Servicemeddelande

NR
203

BETR.
Yttre backspegel byte av
spegelglas

Ny fastsättning av spegelglas yttre backspegel

840006S

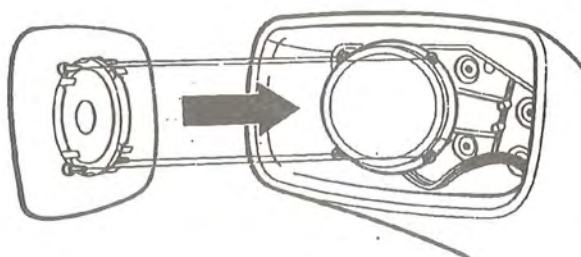
Ny fastsättning av spegelglas yttre backspegel på modell 200 årsmodell 1992. Den nya fastsättningen förändrar metod för byte av spegelglas.

- Fatta med fingrarna bakom spegelglaset så långt in som möjligt och drag rakt ut.
- Lossa kontaktstiften (spegelglas med uppvärmning)

- Anslut kontaktstiften (spegelglas med uppvärmning).
- Passa in spegelglasets fästpinnar i öronen på vridenheten.
- Tryck fast glaset.
- Kontrollera att glaset sitter fast.
